Brannteknisk tilstandsanalyse

Stranda aktivitetssenter Botngård

OPPDRAAGSGIVER
Ørland kommune

Dato
31.08.2020

Bilde viser kaffetrakter uten tidsur.

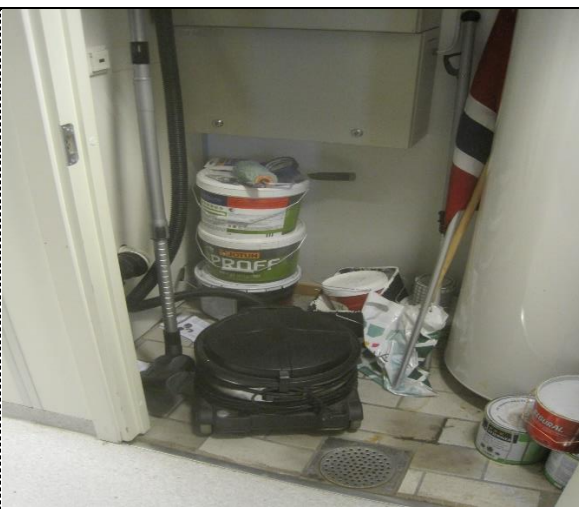
- Det benyttes elektriske panelovner til oppvarming. I flere rom ble det observert gardiner som henger over panelovnene
- På kjøkkenet ble det observert kaffetraktere og vannkokere som ikke tilkoblet tidsur
- Det lagres maling og annet brennbart i garderoben i bygg 4

Registrerte avvik og anmerkninger	Beskrivelse av tiltak	Tilstandsgrad	Kostnad
Flere organisatoriske forhold øker brannfaren i byggene.	Følgende forhold må utbedres: • Kaffetraktere og vannkokere bør tilkobles tidsur • Lagring av maling o.l. i garderobe i bygg 4 må flyttes til annet egnet sted • Gardiner må legges opp slik at de ikke dekker til panelovner • Mengde brennbart materiale i vaskerom i bygg 2 bør reduseres til et minimum.	3	Intern kostnad
Sum kapittel 4.12			-

Bilde viser vaskerom i bygg 2 hvor det lagres mye brennbart materiale.

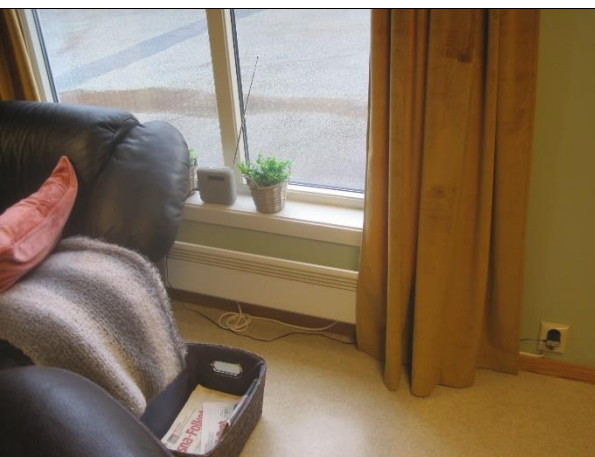
- I vaskerom i bygg 2 er det lagret til dels mye brennbart materiale. Rommet har flere mulige brannkilder og branndør til rommet er utett
